INFORME TÉCNICO DE FISCALIZACIÓN AMBIENTAL

PROYECTO FOTOVOLTAICO EL PELICANO

DFZ-2020-2947-III-RCA

ENERO 2021

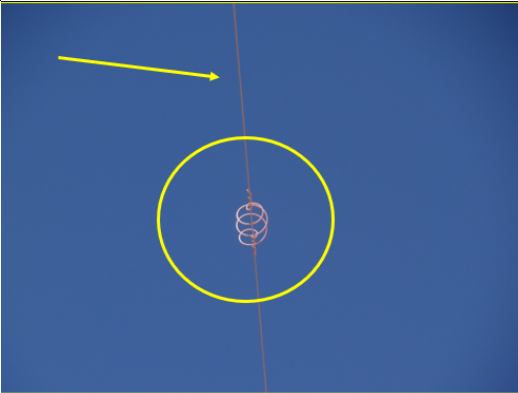
Número de hecho constatado: 4	Estación N°: 2
Documentación analizada: 12.	
<p>Exigencia: RCA N° 200/2015 Considerando N° 7.3 avifauna: Dado que en el área de influencia del Proyecto es posible la presencia de aves de mayor envergadura, como algunas rapaces que puedan utilizar el área como sitio de desplazamiento y exploración, en la LAT aérea se establecerán medidas de disuasión de vuelo con el objetivo de reducir al máximo el riesgo de colisión y electrocución de la avifauna local, para lo cual se utilizarán tejados tipo peineta sobre cada estructura, para evitar la anidación de aves en cercanía a los aisladores; asimismo se instalarán desviadores de vuelo de tipo espiral cada 15 m sobre el conductor.</p>	
<p>Hechos:</p> <p>Se visitaron las torres 1, 3, 6, 10 y 13, y se verificó la existencia de dispositivos disuasores del tipo espiral en el trazado de la línea que va por las mismas torres. También se verificó la existencia de peinetas en los aisladores, las que en el caso de las torres 3 y 6 no estaban instalados en todos los aisladores, y en las torres 10 y 13 se encontraban colgando.</p> <p>La ausencia o mal estado en la instalación de elementos disuasores de colisión de vuelo para avifauna, en tramos de la línea de alta tensión, no cumple la función de evitar el aposamiento y nidificación de aves.</p>

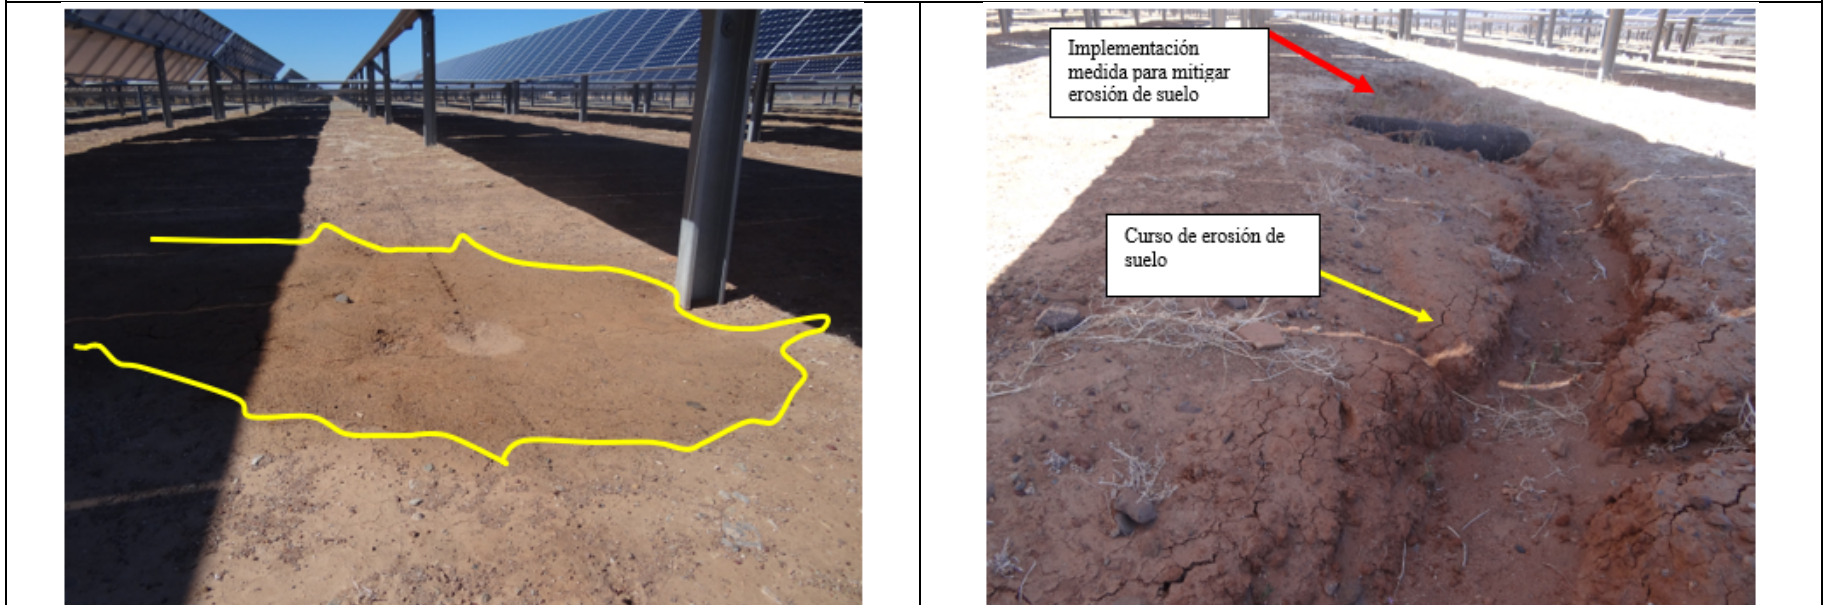
<p>Hechos:</p> <p>Durante el recorrido de la inspección ambiental, se constata al interior del proyecto fotovoltaico, la existencia de canalículos y surcos de erosión en algunos sectores bajo los paneles (de hasta 25 cm) y contiguos al cierre perimetral (de hasta 35 cm). Respecto a los canalículos y surcos ubicados bajo los paneles, éstos contaban con sacos con material (disipador de energía) para disminuir la velocidad de avance del agua. A pesar de ello, el Servicio Agrícola y Ganadero consideró en su reporte técnico que la medida aplicada por el titular no ha mitigado el impacto en el componente suelo.</p> <p>El proyecto en la DIA, en su análisis de pertenencia de no ingresar como EIA, señala la “El proyecto no genera o presenta efectos adversos significativos sobre la cantidad y calidad de los recursos naturales renovables, incluidos el suelo, agua, aire.” Sin embargo, con los hechos constatados durante la Inspección Ambiental, se constata que el proyecto presenta impacto no previstos en el componente suelo, en específico fenómenos de erosión.</p>
